KAPASITETSØKENDE TILTAK TRØNDERBANEN MELHUS OG SØBERG

Kulvert Lodbekken

01B	Oppdatert etter høring hos Statsforvalter	14.03.2023	STNI	ERDI	CAHT
00B	Første utgave	13.01.2023	STNI	ERDI	CAHT
Rev.	Revisjonen gjelder	Dato	Utarb. av	Kontr. av	Godkj. Av
Dovrebanen Støren - Trondheim Melhus og Søberg Kulvert Lodbekken		Ant. sider			
		14			
		Produsent	Rambøll Norge AS		
		Prod. dok. nr.			
		Erstatning for			
		Erstattet av			
Prosjekt: 60034611 Parsell: 20 Melhus og Søberg		Dokument nr. KTT-20-A-10239			Rev. 01B
		FDV dokument nr. N/A			FDV-rev. N/A

Figur 6 - Skisse som viser forlengelse av eksisterende kulvert, flomløp og kulvert ved utløp.

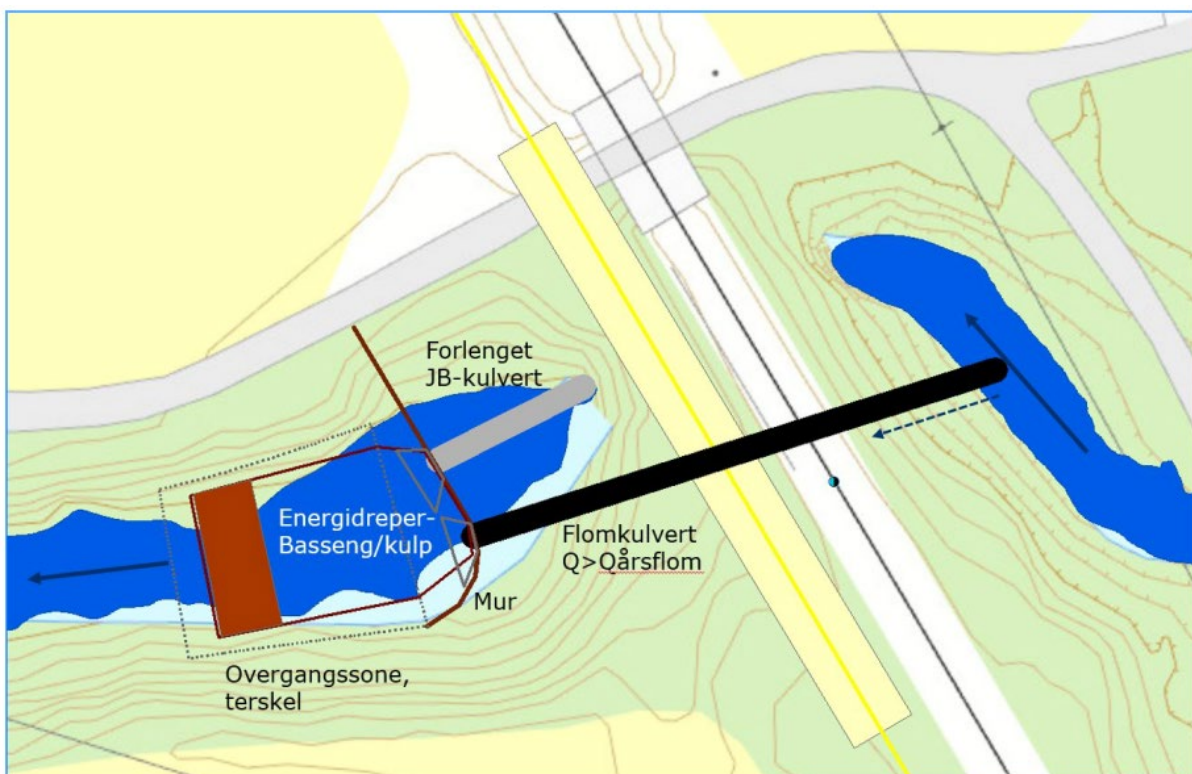
Inntil bestemmelsene sikrer at det etableres en bred nok kulvert, eller broløsning, som ikke medfører risiko for oppstuvning av kvist ol, fremmer Statsforvalteren som klima- og miljømyndighet innsigelse med hjemmel i pbl § 5-4, lakse- og innlandsfiskloven § 7 a) og henvisning til rundskriv T-2/16 kapittel 3.6

For å gjøre kulverten mest mulig passerbar for fisk legges det vekt på å begrense lengden på kulverten så mye som mulig. Ny samlet lengde på kulvert vil bli ca. 36 m. Lengden på den samlede kulverten innebærer at det må legges stor vekt på å redusere vannhastigheten inne i kulverten så mye som mulig for å legge til rette for fiskevandring. Kulverten skal utformes slik at ørretens krav for vandring i kulverter overholdes, jf. Figur 4.

For at ikke fallet inne i kulverten skal bli for stort, legges forlengelsen med samme fall som eksisterende kulvert. Kulverten skal utformes med terskler i bunnen som senker farten på vannet, og legger til rette for etablering av naturlig bunnssubstrat.

Figur 12 - Plan utvidet bekkeculvert [6]

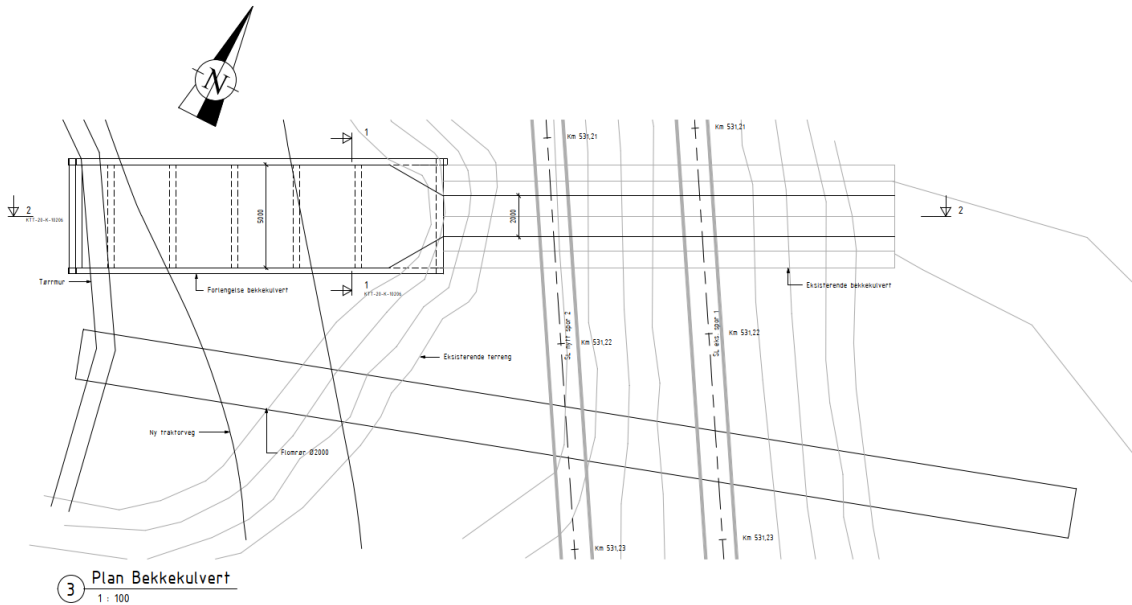
Statsforvalteren har i innsigelsen stilt krav til at det skal etableres en bred nok kulvert eller en broløsning som ikke medfører risiko for oppstuvning av kvist o.l.

- Kulvertforlengelsen skal ha 5 m innvendig bredde og 4 m innvendig høyde
- Forlengelsen skal utformes så kort som mulig
- Eksisterende elvegrus legges tilbake i kulvertbunnen
- Skal etableres kulp ved utløpet
- Vannspeil inn i ny kulvert
- Maksimum vannhastighet på 0,8 m/s legges til grunn

Rambøll har på bestilling fra Bane NOR undersøkt mulighetene for å utvide bredden på kulvertforlengelsen, samt utarbeidet en oversiktstegning for en større kulvertforlengelse etter krav fra Statsforvalter, plan og lengdesnitt er vist i Figur 11 og Figur 12. For å ikke snevre inn det naturlige bekkeløpet er forlengelsen utvidet til et innvendig tverrsnitt på 5 m, og en høyde på 4 m. Forlengelsen slutter slik at det blir et naturlig vannspeil inn i kulverten.

For å ivareta vannføring til fiskevandring er det lagt inn terskler som fylles med grus/elvsubstrat. Dette skal primært være elvegrus som graves vekk i forbindelse med innleggingen, og det vil bli supplert med tilsvarende grus ved behov. Første terskel i forlengelsen etableres med topp i samme høyde som bunn av dagens kulvert slik at det blir en naturlig kulp ved dagens utløp, inne i kulverten. Samme løsning som ved den smalere kulverten med en kulp ved utløpet videreføres også ved denne utvidete kulverten.
